Kontrola volného bytu

Projekt	Brno-Střed_SANDBOX
Č. projektu	001
Budova	Křídlovická 62
Výkres	07_Křídlovická_62_6.NP (Verze 1)
Pracovní balíček	Kontrola volného bytu - Pinkas
Hold point	Finální kontrola

Identifikace volného bytu a pověření osoby ke kontrole

1 - 6. kvě 2025, 10:41

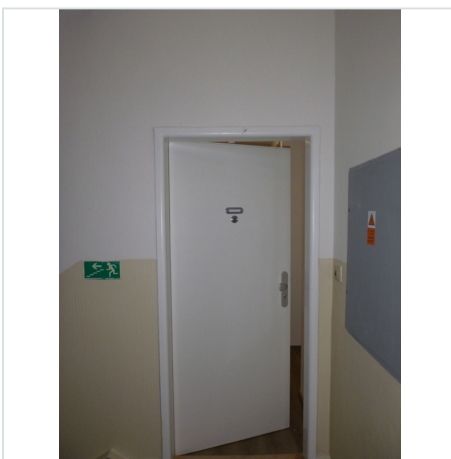
Vstup do bytu:

původní dveře k výměně

Při výměně dveří za nové je nutné zvážit standard dveří. Zda byly v minulosti v domě již nějaké dveře vyměněny a zda tak byl nastaven nový standard pro dům, nebo jej bude nutné stanovit. Vždy však požadujeme zvukovou neprůzvučnost (min. 32 dB), požární odolnost min.EI30min., bezpečnostní kování s překrytím vložky třída 4, kukátko, štítek na jméno, nastavitelné panty (pro budoucí seřizování dveří). Kování koule/klika s v kovovém nerezovém provedení (brošená nerez).

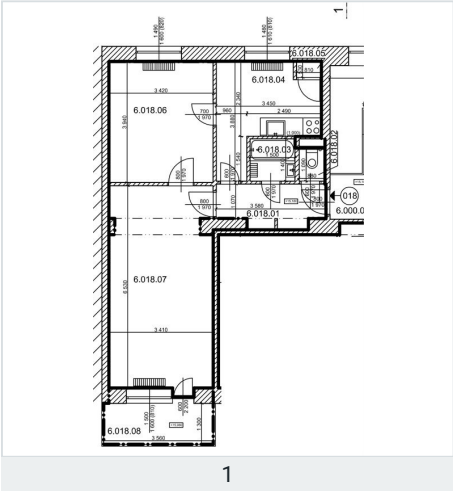
Zárubně vstupních dveří:

vyměnit za nové.

Původní zárubně budou odstraněny budou nahrazeny novými dle specifikace níže.

ocelová protipožární zárubeň s drážkou na těsnění.

Barva - bílá

barva - bílá

1 - 6. kvě 2025, 10:40

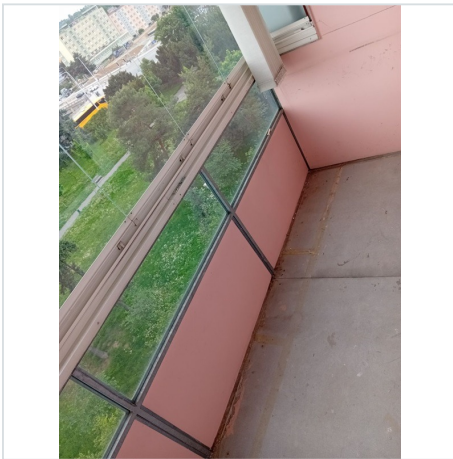
Konstrukce mimo byt (lodžie, balkon, terasa)	balkon - závady.
<i>Změnil uživatel Ondřej Pinkas, OISBD_Brno-střed, 3. pro 2025, 15:50</i>

Stav balkónu:	nutná údržba
<i>Změnil uživatel Ondřej Pinkas, OISBD_Brno-střed, 3. pro 2025, 15:50</i>

Popis opravy

Důkladné vyčištění podlahy a celého balkonu.
